**MINISTERIO DE AMBIENTE Y DESARROLLO SOSTENIBLE**

**AUTO No. 173**

“Por medio del cual se realiza un seguimiento y control ambiental”

- 4.1** Determinar cómo **VIABLE** el área propuesta para realizar la reubicación de las especies vasculares provenientes del área de intervención del proyecto "Línea de transmisión doble circuito Calizas - San Lorenzo - Río Claro a 110 kV", que ocupa un área de 0,88 hectáreas, localizada en la vereda La Danta del municipio de Sonsón en el departamento de Antioquia y comprendida en las siguientes coordenadas de delimitación:

**Figura 1 Localización del área propuesta para la rehabilitación ecológica**

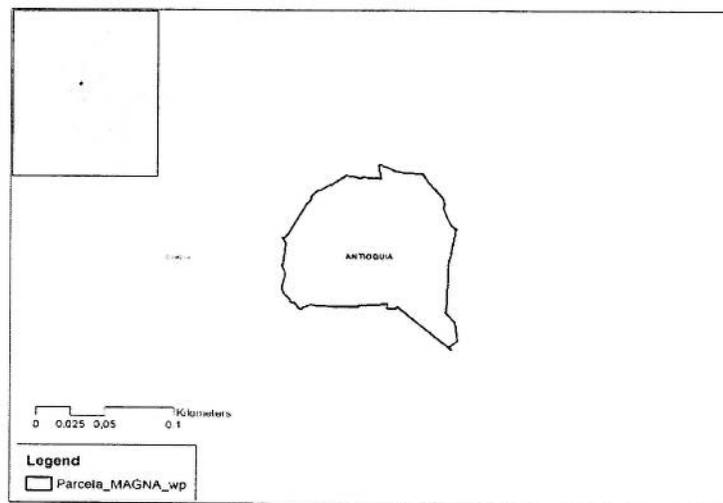
**Numeral 5.2.:** En el anexo 3 "Info\_cartografica\_noVas" y anexo 6 "Cartografia\_vas", se presenta la información cartográfica en archivos digitales shape, que permitió extraer las coordenadas de delimitación de los polígonos referenciados para adelantar las medidas de manejo, verificando la superficie de ocupación y la localización de cada uno.

De acuerdo con lo expuesto, se da cumplimiento con los numerales 5.1, 5.2, 5.3 y 5.4 del numeral 5 del artículo 7 y se considera que las áreas seleccionadas por EMPRESAS PÚBLICAS DE MEDELLÍN ESP - EPM ESP, son adecuadas para adelantar las medidas de manejo por la afectación de las especies vasculares y no vasculares en veda.
<b>ESTADO</b>	Artículo 7 numeral 5: Numeral 5.1: Cumple Numeral 5.2: Cumple Numeral 5.3: Cumple Numeral 5.4: Cumple

**Figura 2 Localización del área propuesta para la reubicación de especies vasculares**

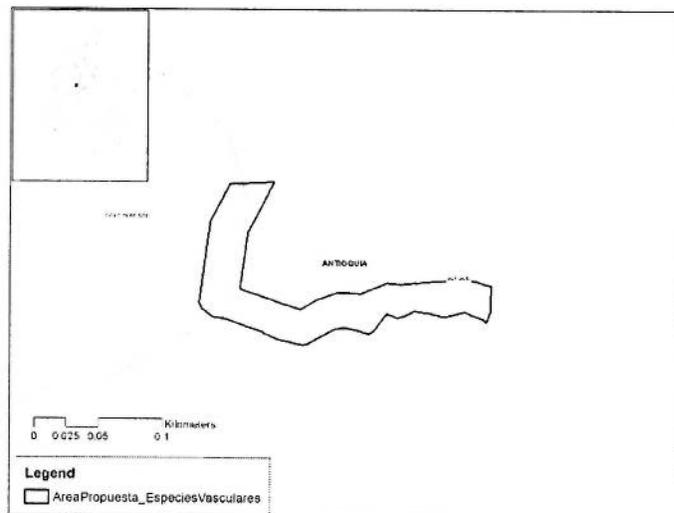
En el zona dispuesta para la reubicación de los individuos de las familias Bromeliaceae y Orchidaceae, se delimita un área que ocupa 0,88 hectáreas, localizado en la vereda La Danta del municipio de Sonsón, indicando que este polígono presenta una cobertura de Bosque ripario.
